計器用変成器(計器用変圧器用ヒューズ)仕様変更のお知らせ

扱	A	日付	2018年7月	件名	計器用変成器(計器用変圧器用ヒューズ)仕様変更のお知らせ
整理番号	山-1339	三菱電機(株)福山製作所

変更箇所	変更前	変更後
<p>代表例 (PD-50HF) 一次側ヒューズ変更箇所</p> 	<p>接着剤による封止</p> 	<p>半田による封止</p>

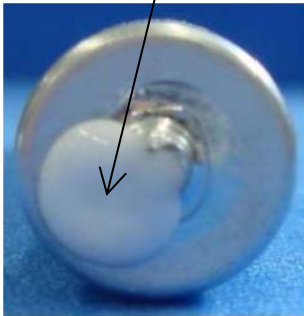
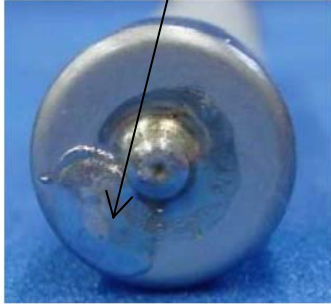
一次側ヒューズの珪砂充填封止部分を下図のように変更いたします。
